**第53条（多量の放射性物質等を放出する事故の拡大の防止）に係る  
コメント回答**

**2021年10月28日**

**日本原子力研究開発機構 大洗研究所  
高速実験炉部**

# 審査会合におけるコメント（1/2）

ULOFの格納容器破損防止措置の有効性評価  
 — 遷移過程における重要現象の不確かさの影響評価 —

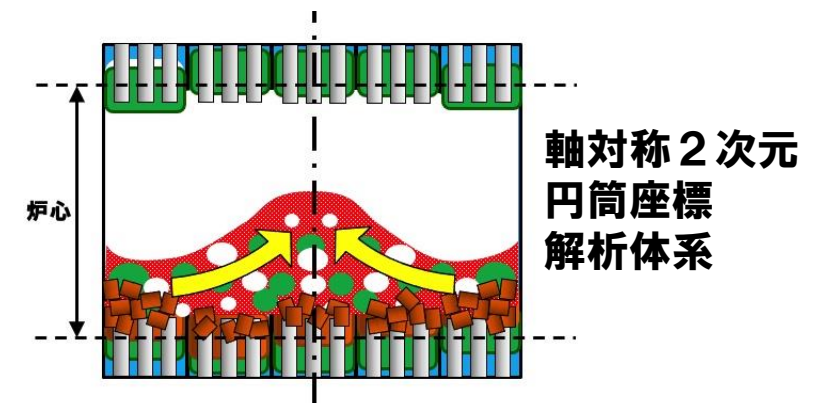
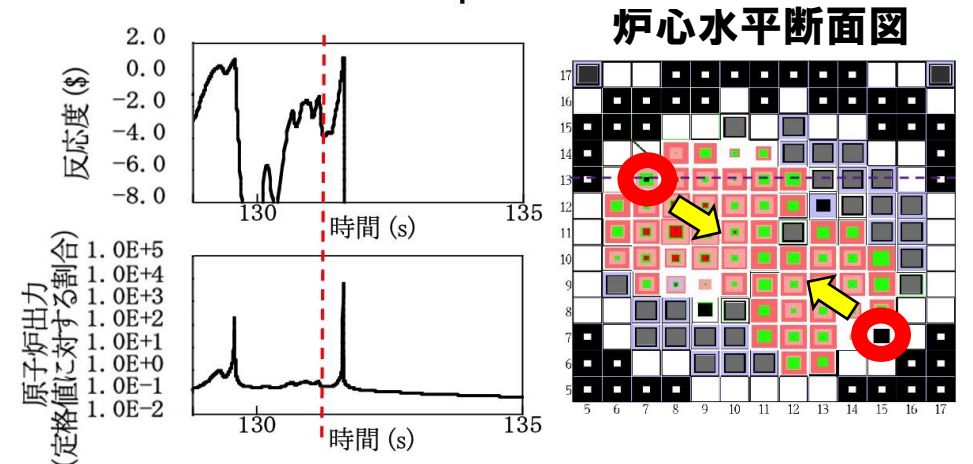
- No. 228 SIMMERの有効性評価への適用性に関して、不確かさの影響評価において、FCI、スロッシングの不確かさを包絡する保守的な設定となっていることを確認するため、不確かさの影響評価の検討過程における感度解析等について、定量的又は定性的に説明すること。例えば、FCIの発生時期や発生位置の影響をどのように把握し、不確かさの影響評価の条件を設定したのか、及び2次元円筒座標系での計算（スロッシング拳動、流動性の仮定を含む。）が十分な保守性を考慮していることの説明が必要である。

① 基本ケースは3次元体系で水平方向スロッシングによる燃料凝集を解析したが、ここでは燃料流出経路となる制御棒下部案内管を無視し、軸対象2次元円筒座標の解析体系で評価することにより、本来発生する周方向の流れや中心軸を横切る流れが強制的に中心軸に向かう径方向のみの移動となることで外側炉心の高Pu富化度燃料の中心に向かう同時移動（大規模な一斉凝集）を強要した。

② 基本ケースの即発臨界超過の直前（約131秒）で、炉心物質を炉心中心に吹き寄せる2カ所の位置（右図赤丸）にある制御棒下部案内管におけるFCIの同時発生を仮定した。過去に実施されたナトリウムを用いたFCI実験の最大圧力が約40atmであるところ、約80atmの圧力が発生する量のナトリウムを強制的に炉心物質に混合させた。

## 【デブリベッド空隙率】

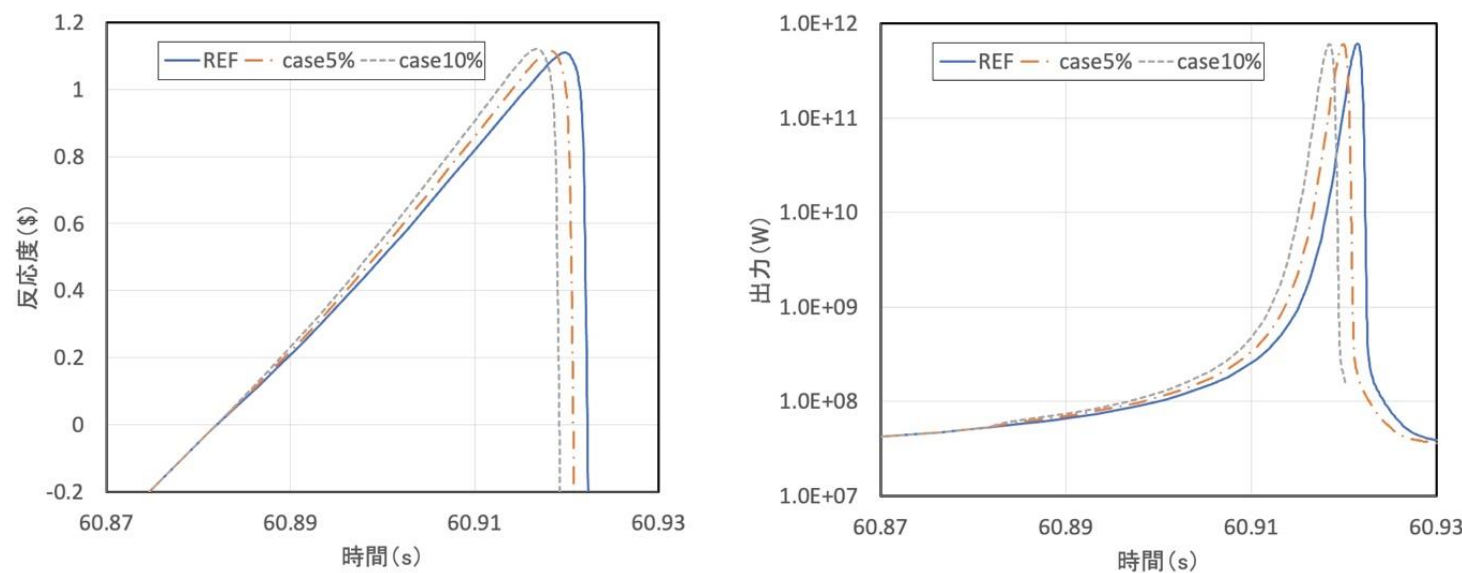
**No. 233      デブリベッド冷却のD10試験の試験解析に関して、デブリベッドの発熱条件、厚み、粒径、空隙率、冷却材ナトリウムの流動等の条件が「常陽」の有効性評価の条件に適用できることを説明すること。また、デブリベッド冷却性の有効性評価の解析において、デブリベッドの発熱条件、厚み、空隙率等の設定について、不確かさの扱いも含めて妥当性を説明すること。併せて、燃料とスチールの完全混合を想定していることの妥当性を説明すること。**

下図に示すFARO/TERMOS試験<sup>[2]</sup>及びFRAG4試験で得られたポロシティから、デブリベッド空隙率は0.6と設定している。

# 機械的エネルギー発生過程におけるエネルギー散逸

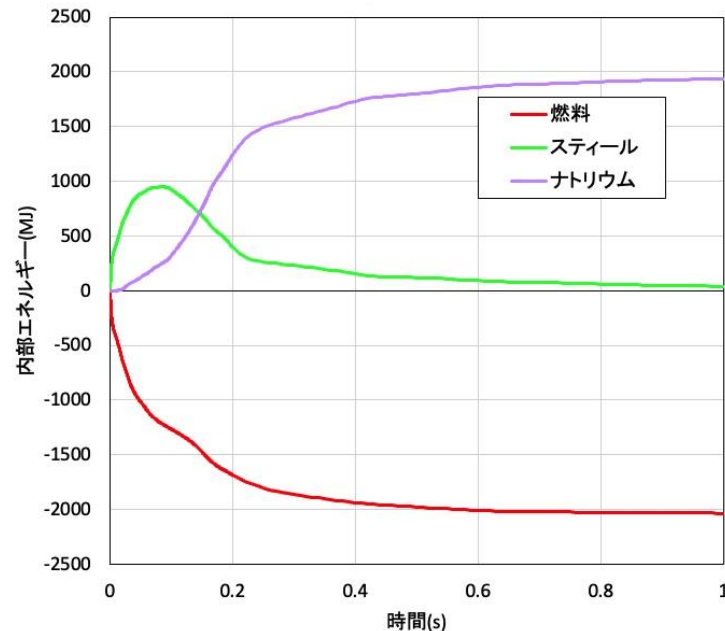
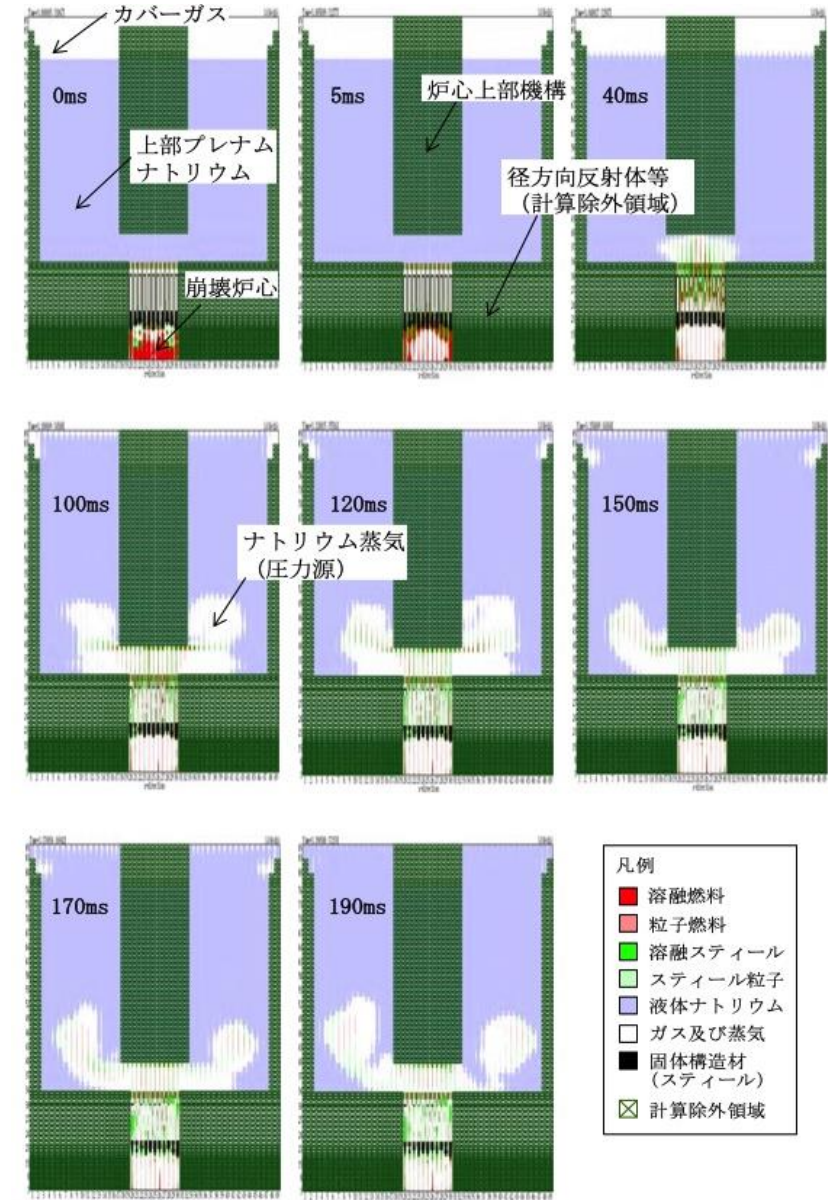
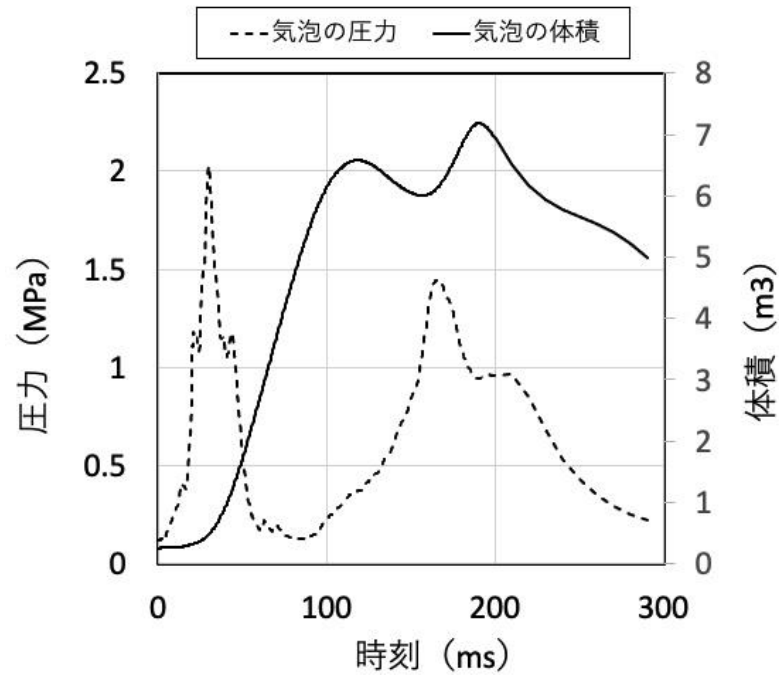
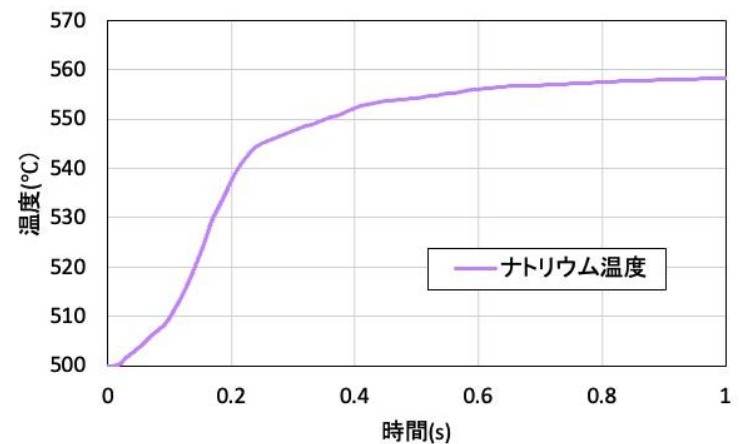
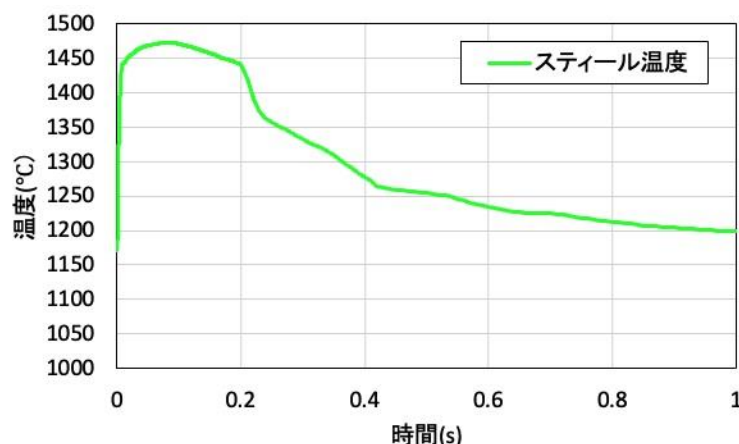
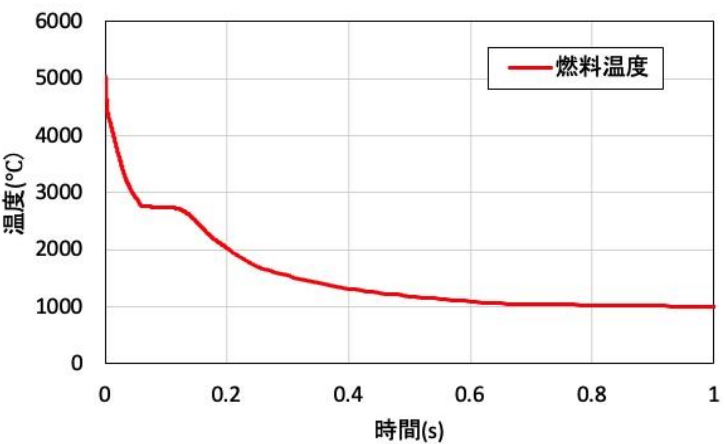
**No. 239**      **機械的エネルギーの発生量を1.8MJ又は3.6MJと評価していることに関し、即発臨界超過に伴い発生したエネルギーが機械的エネルギーに変換されるまでの過程の中で、どこにエネルギーが散逸しているのか、エネルギー収支を定量的に示すこと。**

- 初期に炉心平均温度約5110°C（内部エネルギー約2300MJ）であった燃料は最終的に約2000MJのエネルギーをスチール及びナトリウムに移行してナトリウムにクエンチされ、平均温度約1000°Cとなる。
- スチールの内部エネルギー、平均温度は燃料からの伝熱によって約100msでピーク値となった後、燃料から受けたエネルギーをほぼ全てナトリウムへ伝え、最終的に平均温度は約1160°Cで一定となる。
- 上部プレナムの底部に放出される炉心物質とナトリウムとのFCIによって機械的エネルギーが発生するが、炉心物質の温度は炉心部での出力逸走直後の高温状態ではなく、以上のエネルギー散逸過程を経て温度が低下した状態である。

# 安全容器内での損傷炉心物質の臨界性の評価 (1/2)

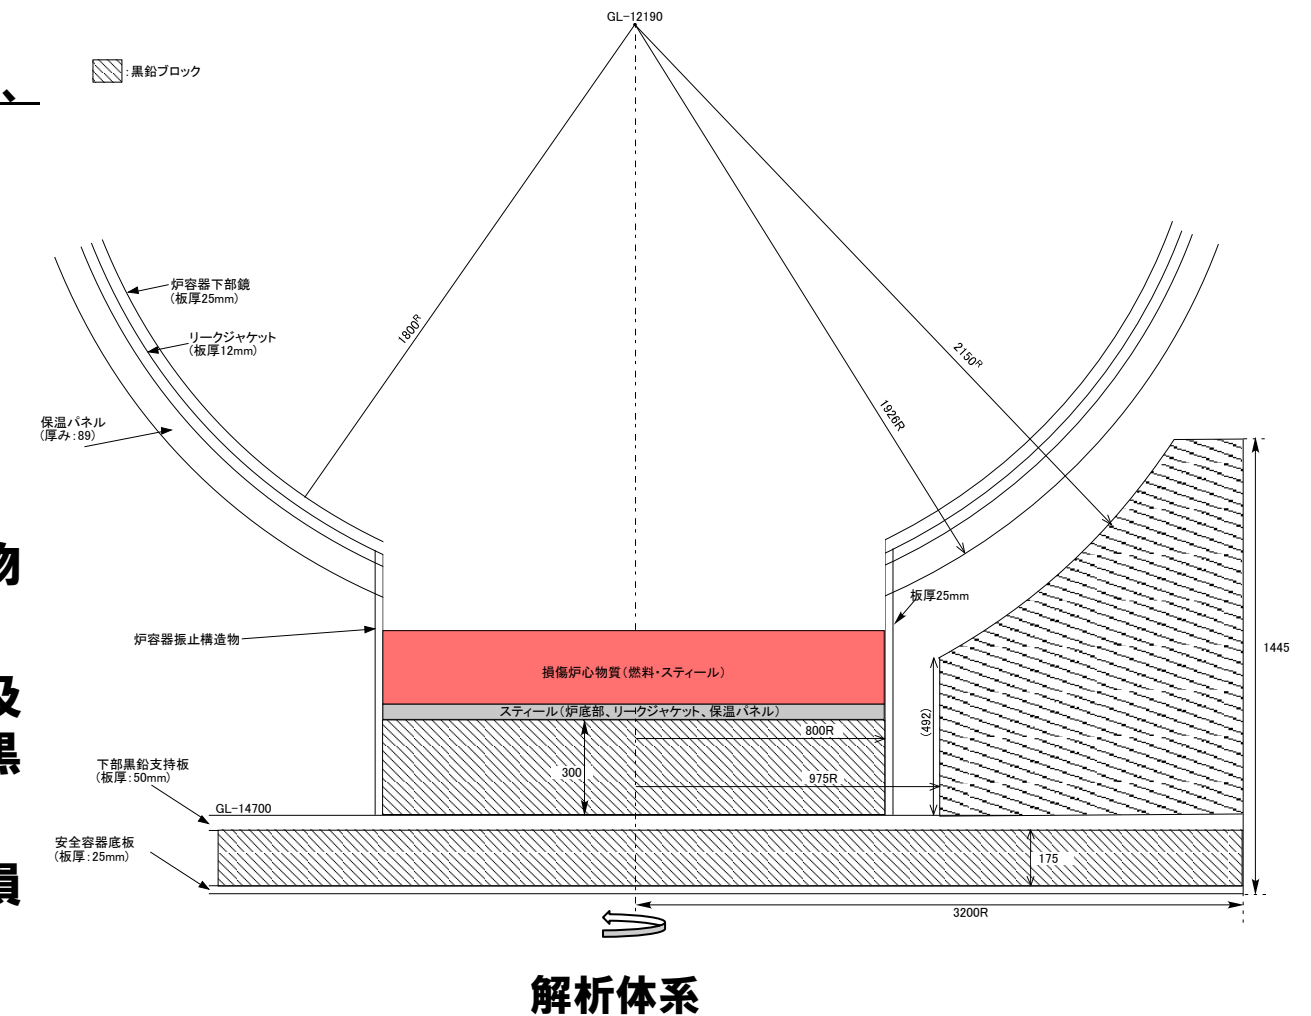
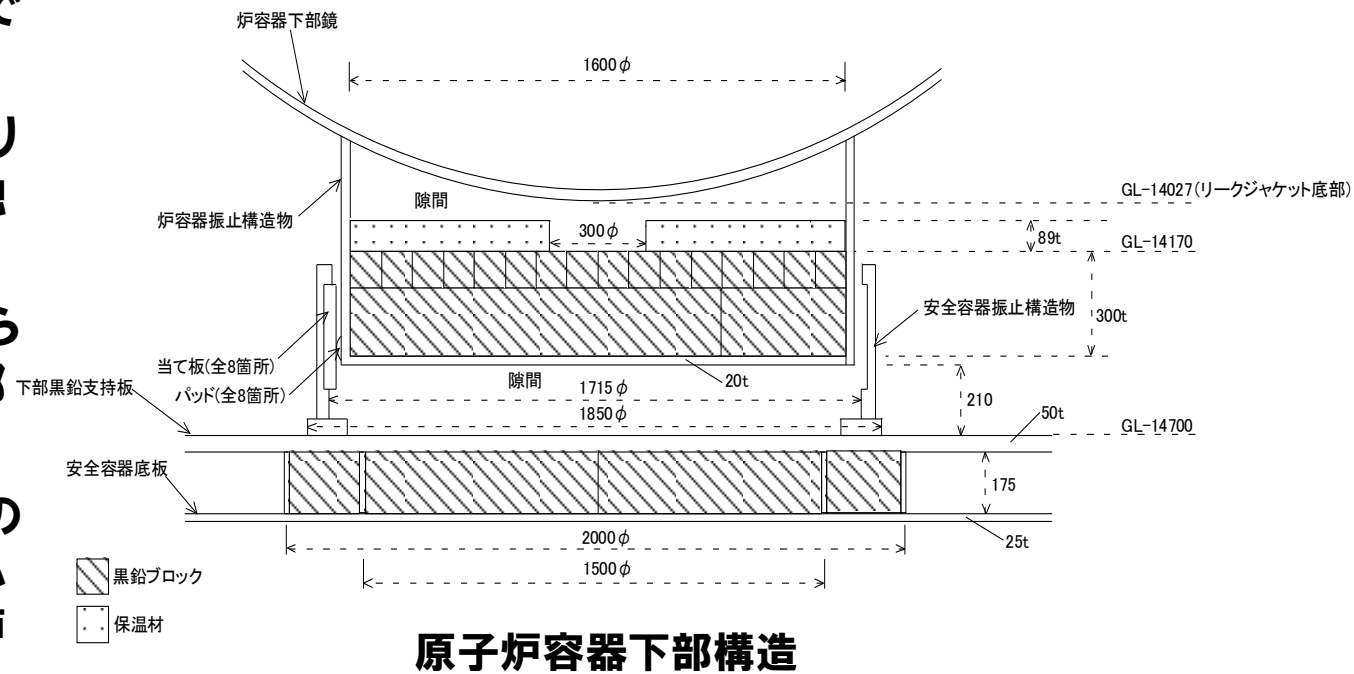
**No. 206 損傷炉心物質の安全容器への移行後の臨界性に係る評価結果を説明すること。**

■ LORL等の崩壊熱除去機能喪失型の事象では、以下の事象推移で損傷炉心物質が安全容器内に移行する。安全容器内での臨界性について評価した。

- (1) 原子炉容器の冷却材液位が炉心頂部に達した後、液位よりも上に露出した炉心は被覆管の溶融によって崩壊し、溶融スチールと固体ペレットの混合物を形成する。
- (2) 液位の低下に従って炉心よりも下にある構造物は炉心からの熱負荷で溶融又はクリープ破損し、損傷炉心物質は下部プレナム内のナトリウム中へ落下する。
- (3) ナトリウム中に沈降した損傷炉心物質からの熱負荷とその荷重によって原子炉容器底部がクリープ破損し、損傷炉心物質は安全容器内の原子炉容器振れ止め構造物（以下「炉容器振止構造物」）内の遮へいグラファイト上に落下する。

- 損傷炉心物質の安全容器内への移行割合をパラメータとした解析より、最も厳しい条件である移行割合100%の場合においても実効増倍率は約0.53であり、再臨界のおそれがないことを確認
